Oggetto: Comune di Ballao e Armungia. [ID_VIP 5762] Istanza per l'avvio del procedimento di Valutazione di Impatto Ambientale (V.I.A.) per la realizzazione di un impianto eolico costituito da 14 aerogeneratori, ciascuno di potenza nominale pari a 6,6 MW, e opere di connessione alla R.T.N. potenza complessiva di 92,4 MW. Proponente Econergy Project 2 S.r.l. - Richiesta integrazioni allo studio di compatibilità idraulica e geologico-geotecnica.

Oggetto: Istanza per l'avvio del procedimento di Valutazione di Impatto Ambientale (V.I.A.), ai sensi dell'art. 23 del D.Lgs. 152/2006, relativa al progetto per la realizzazione di un impianto eolico costituito da 14 aerogeneratori, ciascuno di potenza nominale pari a 6,6 MW, e dalle opere necessarie di connessione alla R.T.N., per una potenza complessiva di 92,4 MW, da realizzarsi nei Comuni di Ballao (SU) e Armungia (SU). Proponente Econergy Project 2 S.r.l.

Oggetto: ID_VIP 5762. Istanza di avvio della procedura di valutazione di impatto ambientale, ai sensi dell'art. 23 del D.Lgs 152/2006 e ss.mm.ii. relativa al progetto per la realizzazione di un impianto eolico costituito da 14 aerogeneratori, ciascuno di potenza nominale pari a 6,6 MW,

in base alla Tavola 25 del PUC, le opere ricadono nelle seguenti zone:

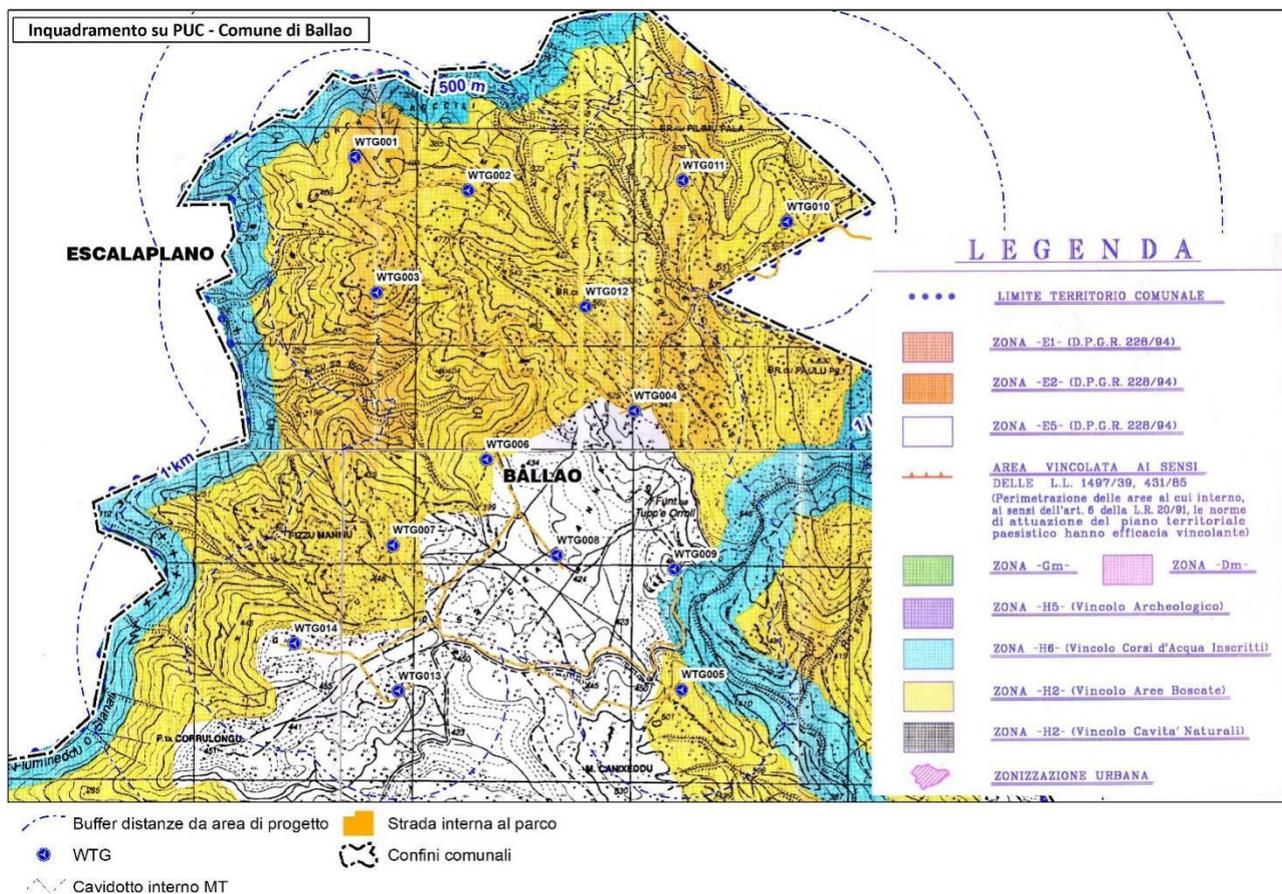
Osservato che la documentazione grafica a corredo è carente, in quanto la tavola VIA-WIND001-ELB013 (Inquadramento urbanistico dell'intervento su PUC) non riporta il posizionamento delle opere (pale , piazzole, viabilità) sul PUC vigente, si riportano gli esiti delle verifiche svolte.

zona H, sottozona H2 Vincolo naturalistico ambientale – zona Boscata	pale ricadenti: n° 9 (WTG1, WTG2, WTG3, WTG5, WTG 6, WTG 7, WTG10, WTG11, WTG12)
zona H, sottozona H6	passaggio di un tratto di circa 400 m del cavidotto interrato collegato alla WTG 09 su una strada
zona E, sottozona E5	pale ricadenti: n°5 (WTG8, WTG9, WTG 13, WTG14)

Nelle sottozone H2 Naturalistica/Ambientale e Geomorfologica è vietata l'edificazione di edifici di qualsivoglia tipo; mentre è consentito lo sfruttamento dei suoli sotto il profilo agro/silvo/pastorale senza modificazione/trasformazione alcuna della morfologia e dell'assetto planoaltimetrico degli stessi;

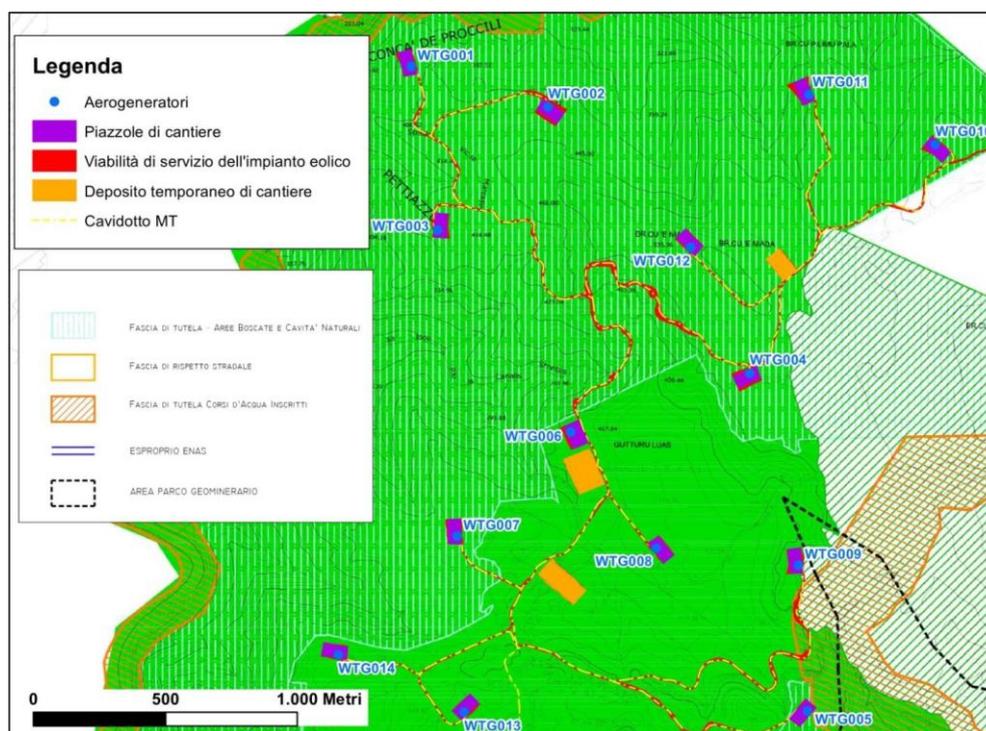
Le opere ricadono interamente nella zona urbanistica "E" destinate all'agricoltura, alla pastorizia, alla zootecnia, all'itticoltura, alle attività di conservazione, e di trasformazione e commercializzazione dei prodotti aziendali, all'agriturismo, alla silvicoltura e alla coltivazione industriale del legno ivi compresi tutti gli edifici, le attrezzature e gli impianti connessi a tali destinazioni e finalizzati alla valorizzazione dei prodotti ottenuti da tali Attività, e in particolare nella sottozona "E5"- "aree marginali per l'attività agricola nelle quali viene ravvisata l'esigenza di garantire condizioni adeguate di stabilità ambientale".

La tavola 3.0 del PUCriporta, su un'ampia porzione dell'area di progetto, una fascia di tutela dovuta alla presenza di "Aree boscate e cavità naturali" nonché la fascia di tutela di un corso d'acqua nella porzione orientale del settore d'intervento del

Le NTA del piano adottato disciplinano la zona E all'art. 13. In particolare, al paragrafo 5 si legge che "Gli impianti per la produzione di energia elettrica con fonti alternative e rinnovabili (solare, fotovoltaico e simili) sono realizzabili a condizione che non pregiudichino l'attività agricola preesistente e non arrechino pregiudizio all'ambiente ed al paesaggio, ferma restando la possibilità di realizzare in tutte le sottozone impianti a servizio dell'attività agricola delle aziende, a condizione che le loro dimensioni e potenzialità siano giustificate dal fabbisogno aziendale (vedi DGR n° 30/2 del 23/05/2008). Per quanto attiene gli impianti eolici, si intende recepita integralmente dalla Delibera 59/90 del 27/11/2020 a cui l'intero progetto dovrà necessariamente adeguarsi.
